Califica Ambientalmente el proyecto **“Regularización y Modificación Campus Universidad de los Andes y Clínica Universidad de los Andes”**

<NUM_RES>
Santiago
<FECHA_RESOLUCION>

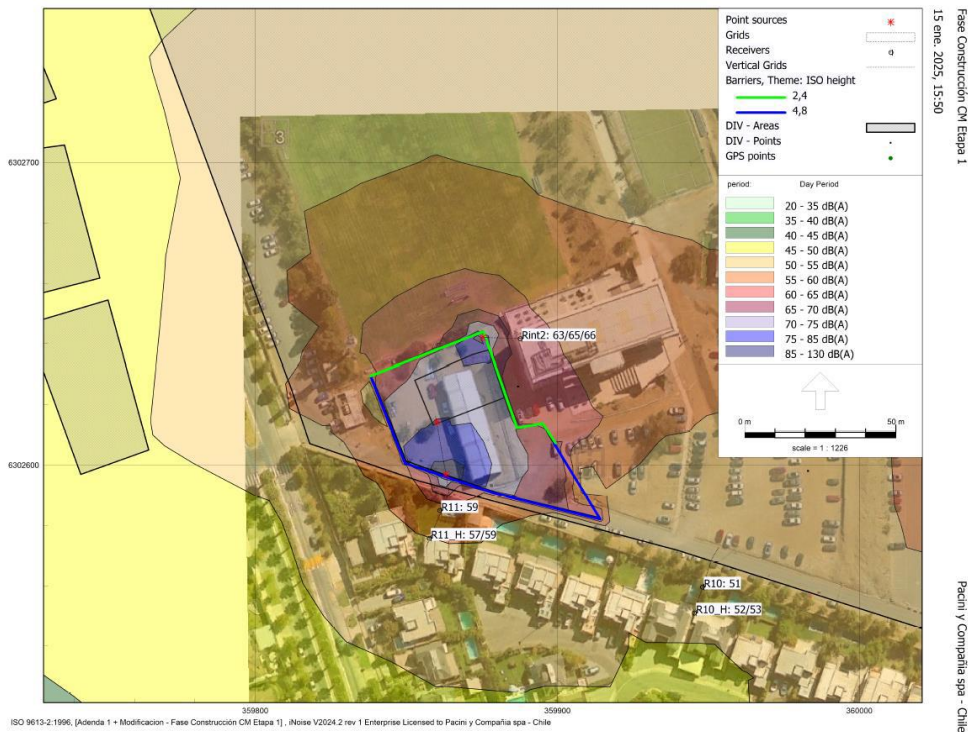
Fuente: Figura 28. Ubicación y altura de barreras acústicas para R10 y Rint2 – Etapa 2 - fase de construcción. – Anexo 6 PAC – Adenda

Fuente: Figura 29. Ubicación y altura de barreras acústicas para R11 y Rint2 – Etapa 1 - fase de construcción. – Anexo 6 PAC – Adenda

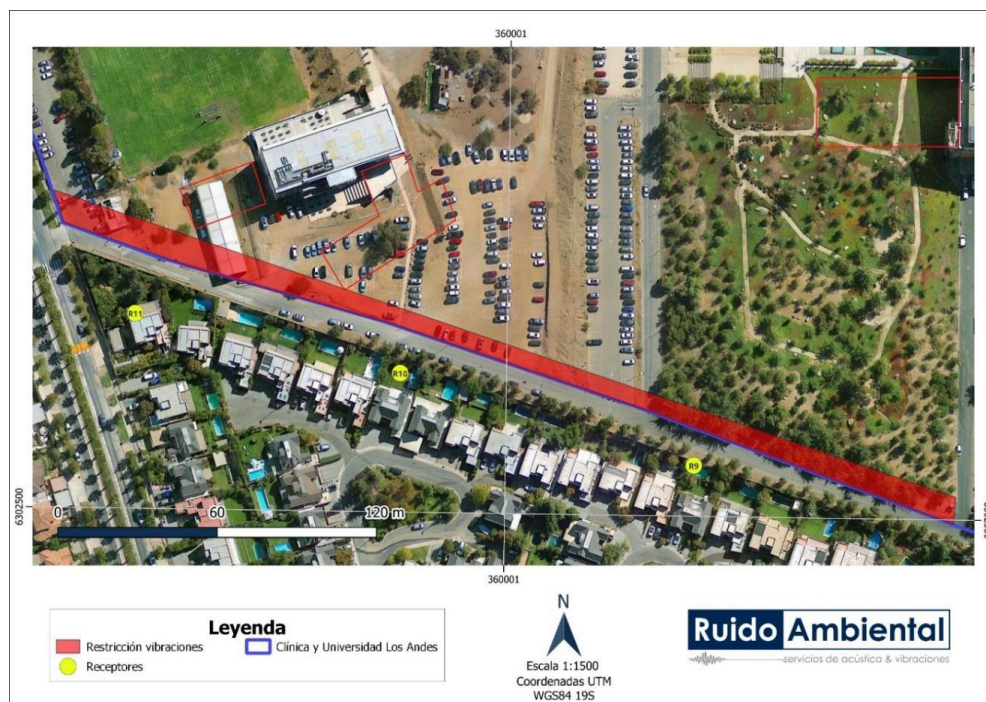
Fuente: Figura 34. Ubicación Áreas de Restricción de Rodillo Compactador. – Anexo 6 PAC – Adenda

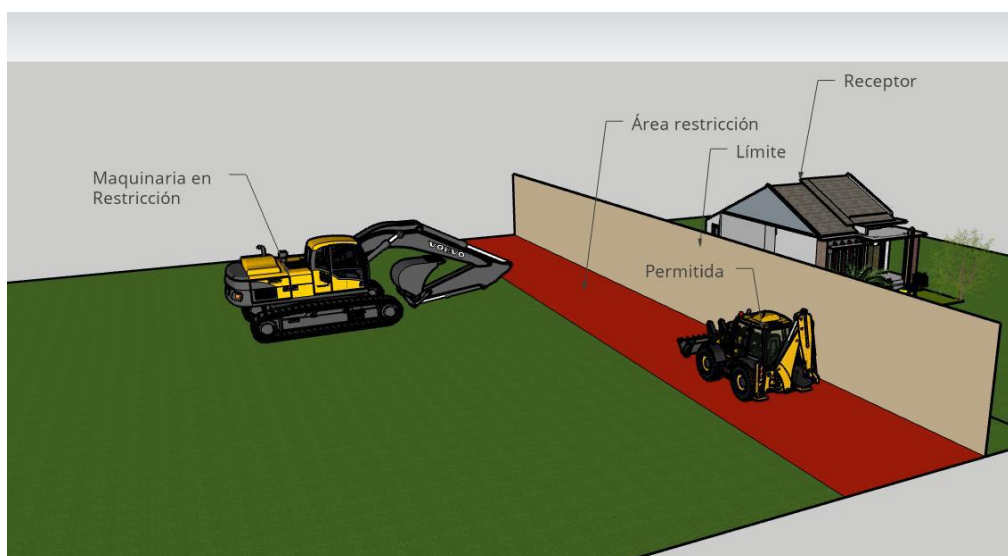
Fuente: Figura 35. Ubicación Áreas de Restricción Rodillo compactador. – Anexo 6 PAC – Adenda

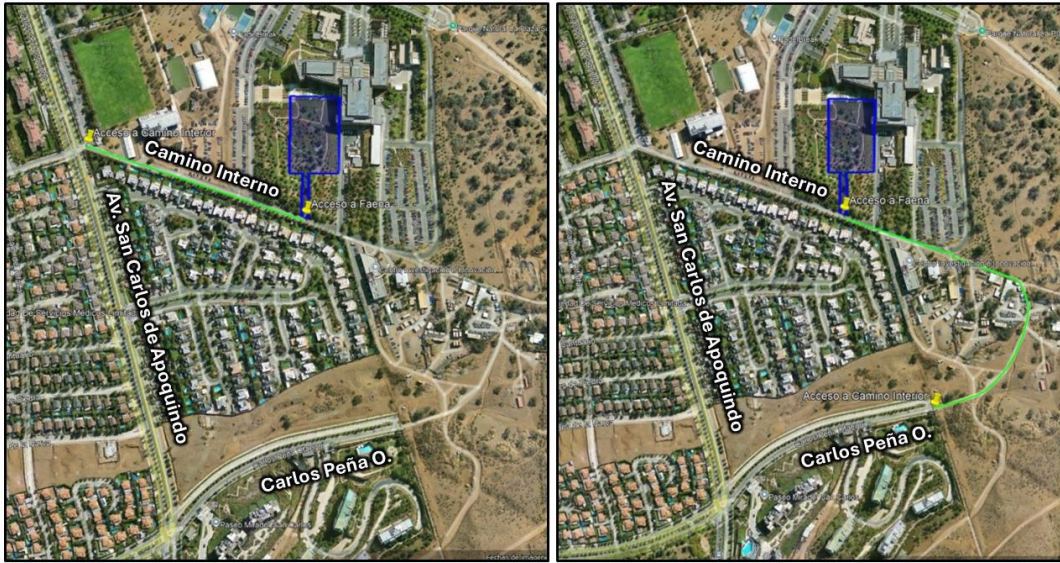
En la Adenda, el titular presentó ajustes al proyecto, donde, entre otros aspectos, se aclaran los accesos y salidas para los distintos edificios durante las fases de construcción y operación. En particular, es los vehículos asociados a la Clínica, durante su etapa de operación, realizarán su acceso por Av. La Plaza.

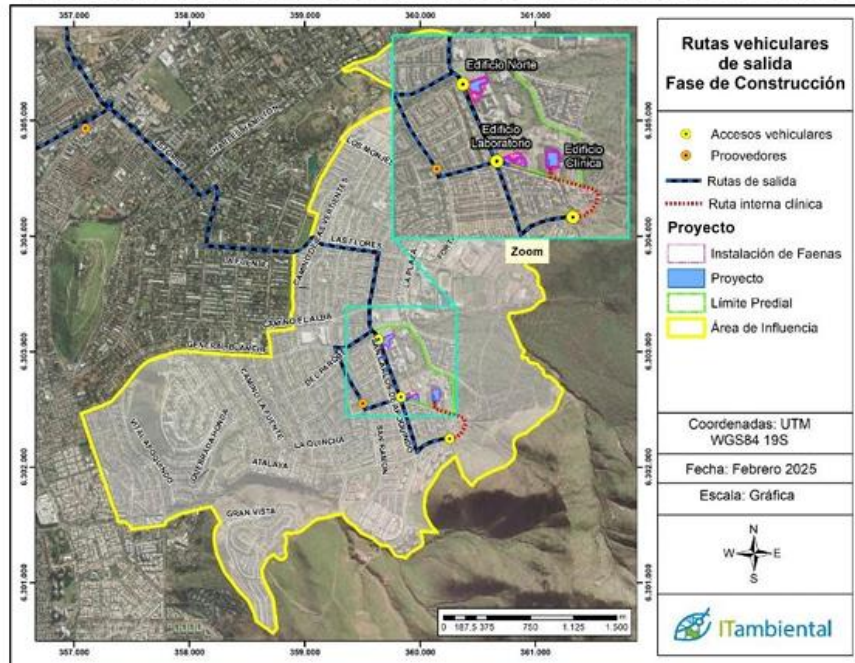
Fuente: Estudio del Sistema de Movilidad Local del Anexo N°3 de la Adenda.

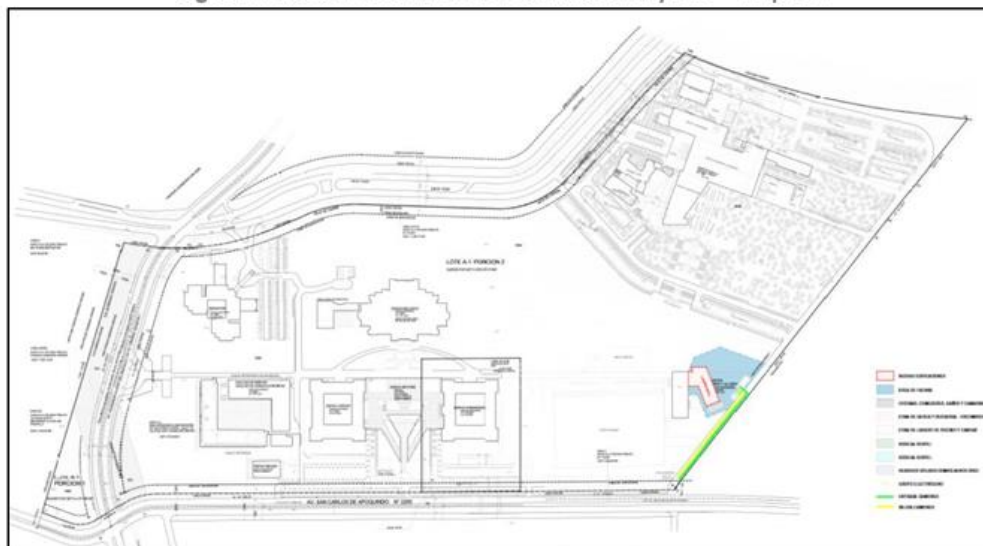
Fuente: Anexo 6 – Adenda Complementaria

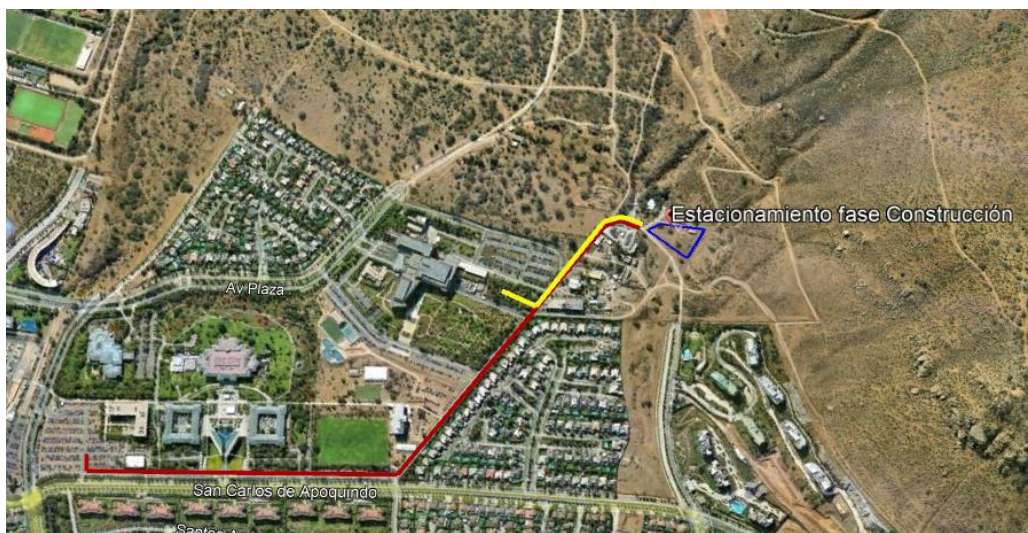
Más información sobre los CAV en Anexo 67 Ficha Resumen de la Adenda Complementaria (https://seia.sea.gob.cl/archivos/2025/06/24/Anexo_N_6_Ficha_Resumen.pdf)

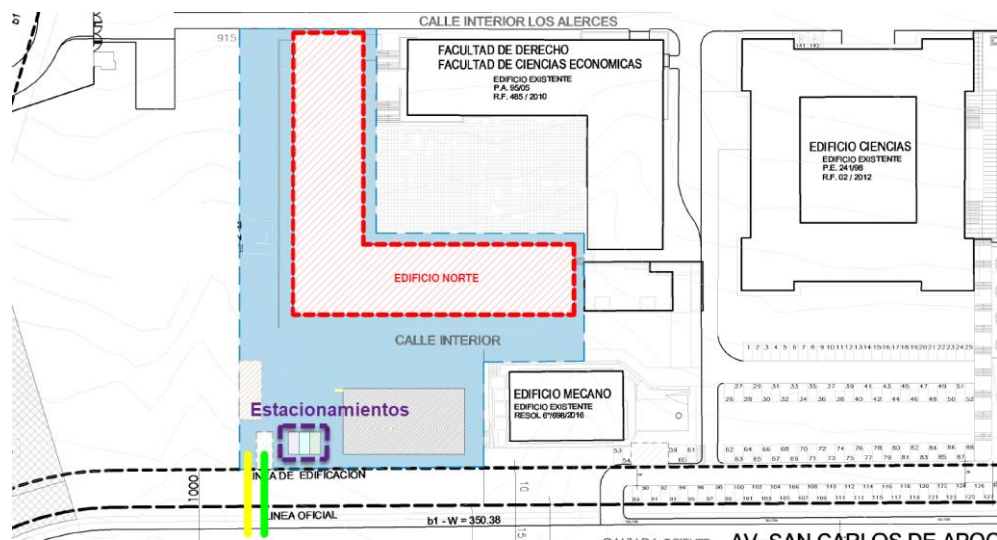
Fuente: Figura 39 Ubicación de estacionamientos destinados a trabajadores durante la fase de construcción - Anexo 6 PAC – Adenda

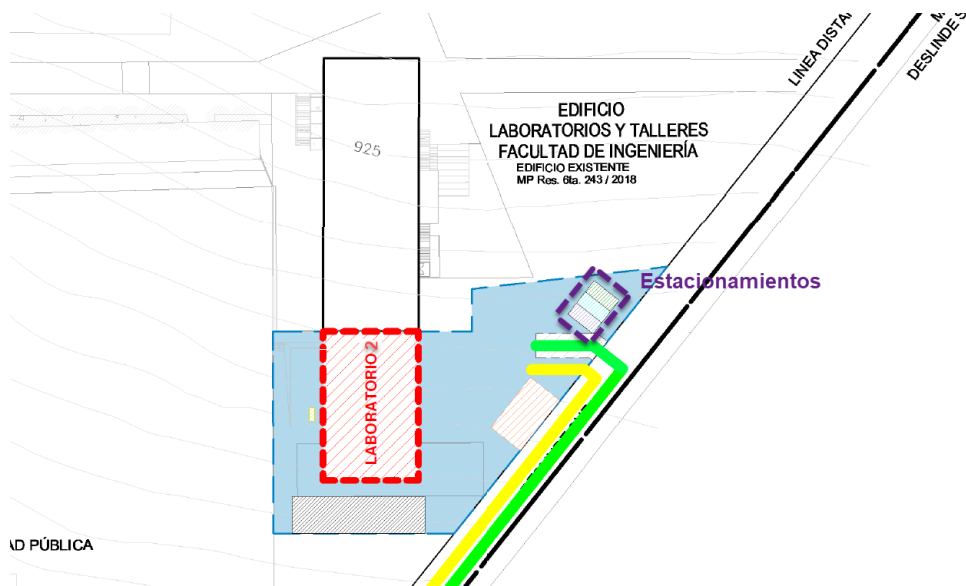
Fuente: Figura 40. Zoom Instalación de faenas Edificio Norte. - Anexo 6 PAC – Adenda

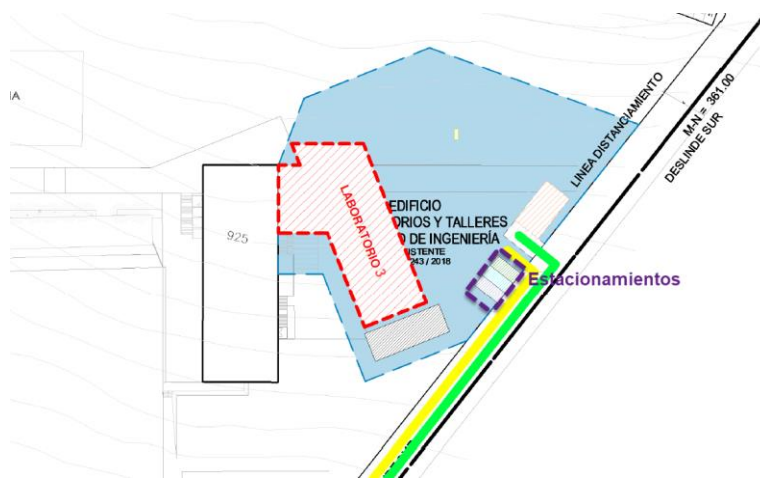
Fuente: Figura 41. Zoom Instalación de faenas Laboratorio 2. - Anexo 6 PAC – Adenda

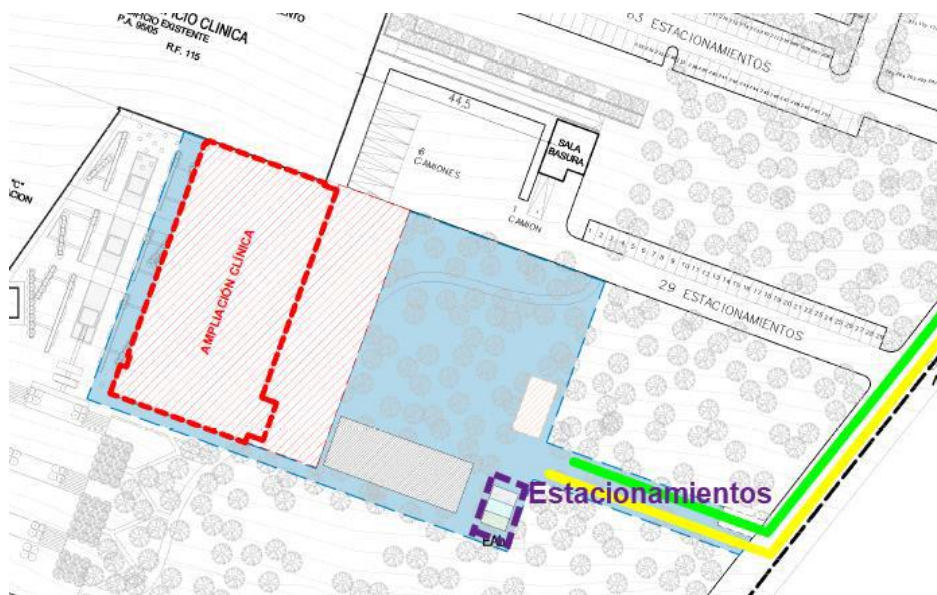
Fuente: Figura 42. Zoom Instalación de faenas Laboratorio 3. - Anexo 6 PAC – Adenda

Fuente: Figura 43. Zoom Instalación de faenas Ampliación Clínica. - Anexo 6 PAC – Adenda

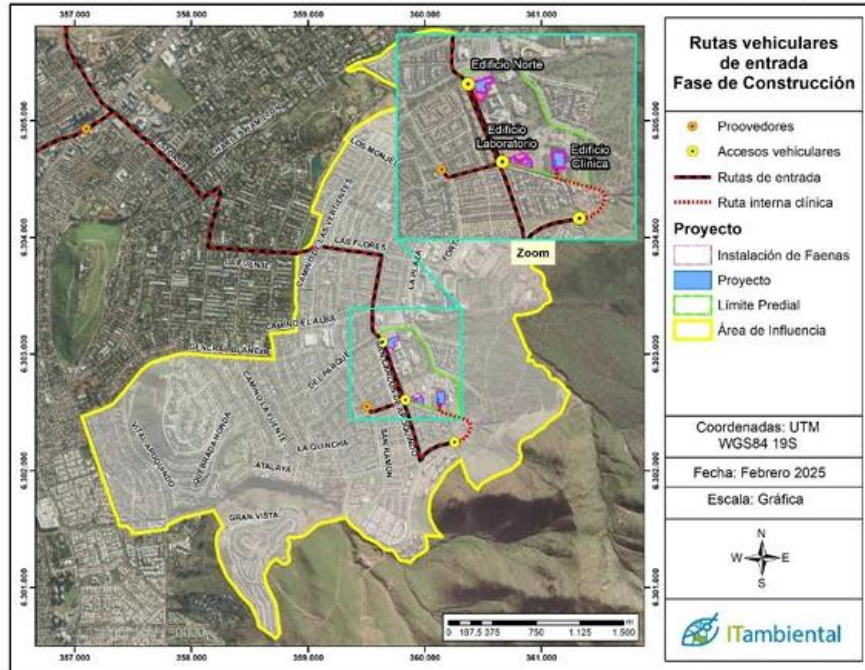
Fuente: Estudio del Sistema de Movilidad Local del Anexo N°3 de la Adenda.

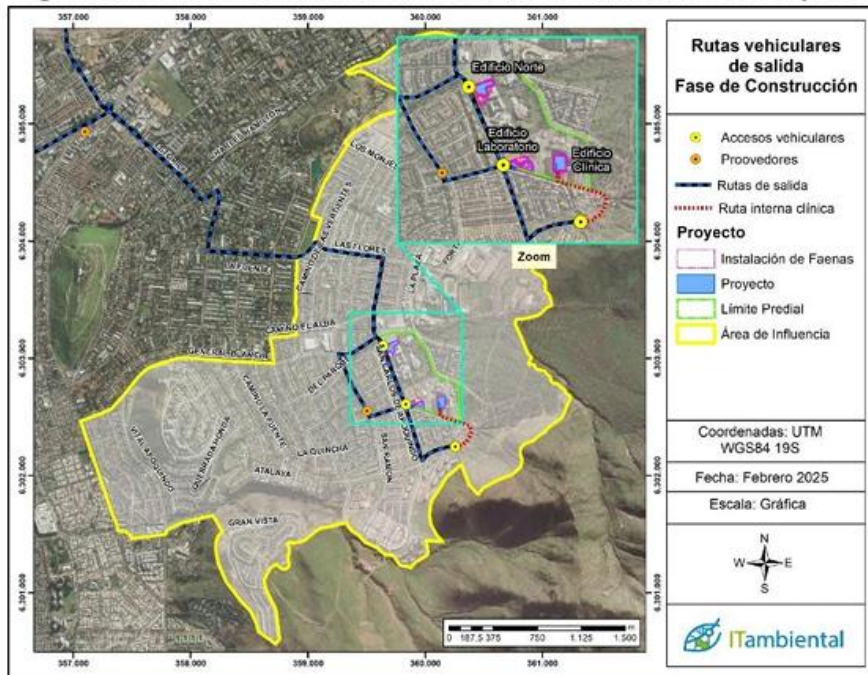
Fuente: Estudio del Sistema de Movilidad Local del Anexo N°3 de la Adenda.

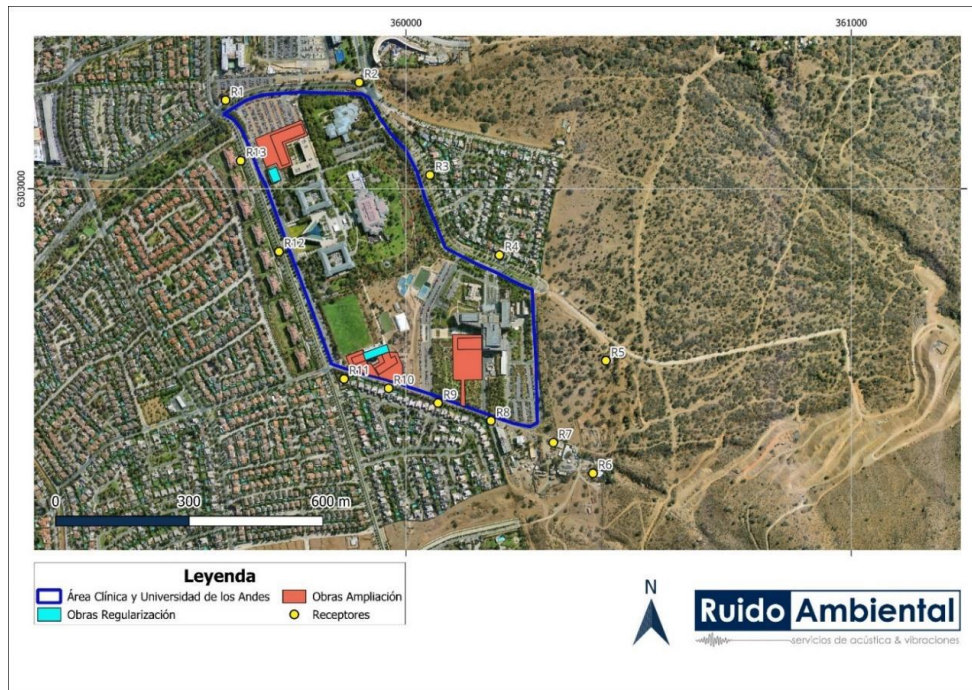
Fuente: Tabla 108. Descripción de receptores Humanos y coordenadas de ubicación. – Anexo 6 PAC – Adenda

Fuente: Figura 48. Ubicación del Proyecto y receptores. – Anexo 6 PAC – Adenda

Considerando todos estos puntos se ha modelado y simulado los niveles de ruido de modo de orientar la estrategia de cierros que permita niveles sonoros que cumplan con las normas vigentes, como asimismo monitoreando su cumplimiento por medio del Plan de Gestión de Ruido, adjunto como anexo en el Estudio de Ruido y Vibraciones de la Adenda (https://seia.sea.gob.cl/archivos/2025/03/13/Anexo_N_3_Estudios_de_Especialidad_Parte_1.rar).

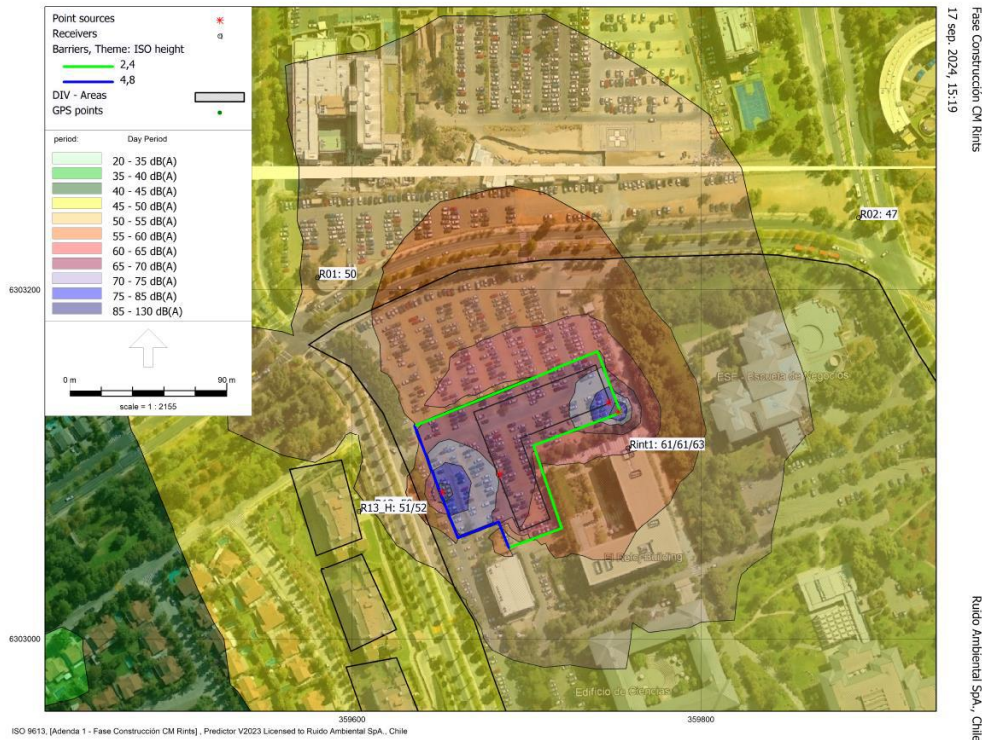
Fuente: Figura 26. Ubicación y altura de barreras acústicas2, R13 y Rint1 - fase de construcción. – Anexo 6 PAC – Adenda

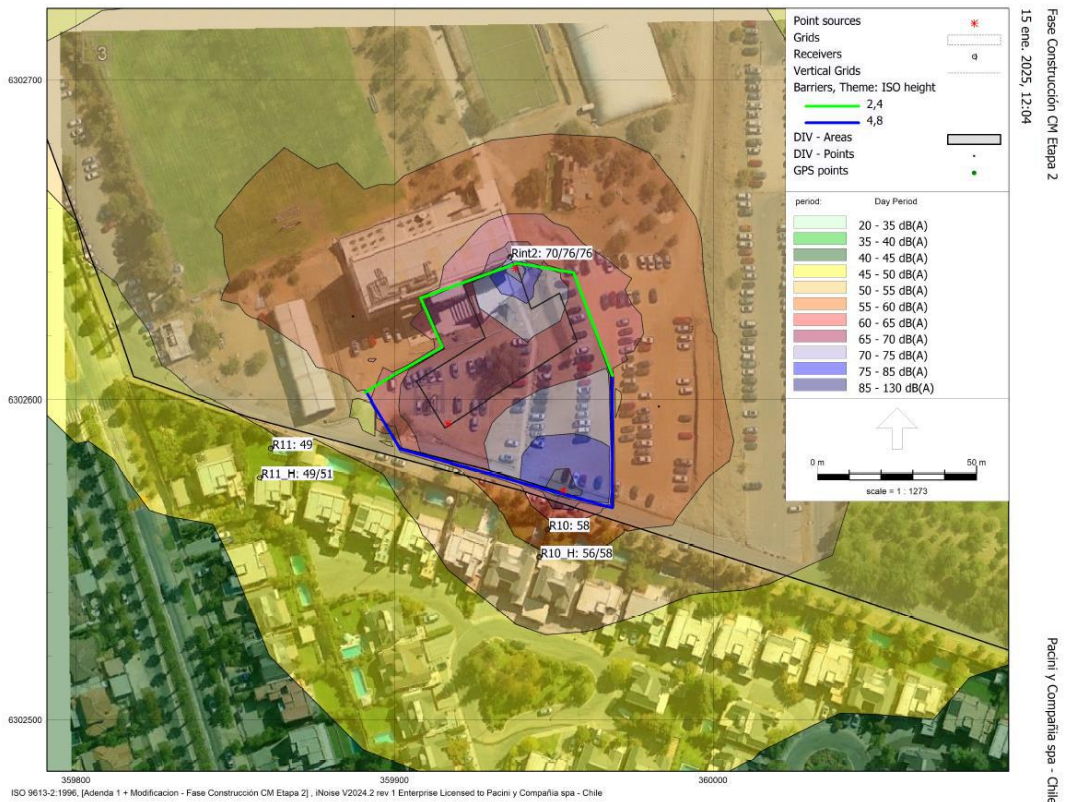
Fuente: Figura 27. Ubicación y altura de barreras acústicas para R09 y Rint3 – Etapa 1 - fase de construcción. – Anexo 6 PAC – Adenda

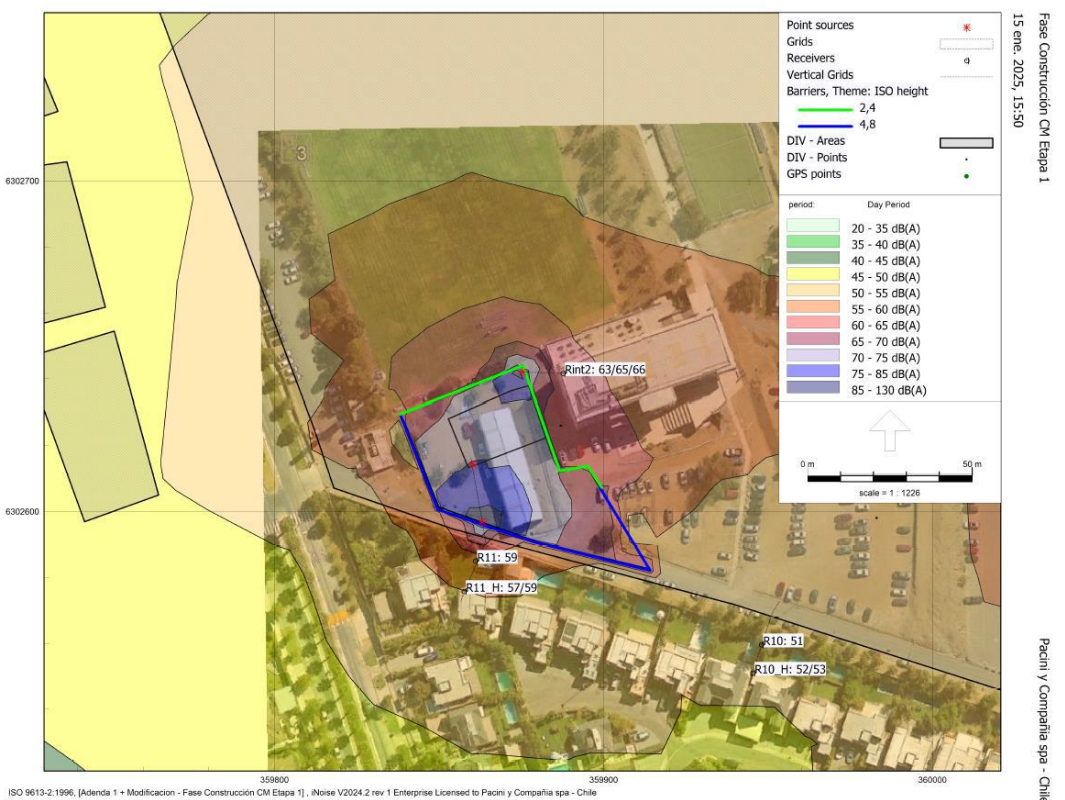
Fuente: Figura 28. Ubicación y altura de barreras acústicas para R10 y Rint2 – Etapa 2 - fase de construcción. – Anexo 6 PAC – Adenda

Fuente: Figura 29. Ubicación y altura de barreras acústicas para R11 y Rint2 – Etapa 1 - fase de construcción. – Anexo 6 PAC – Adenda
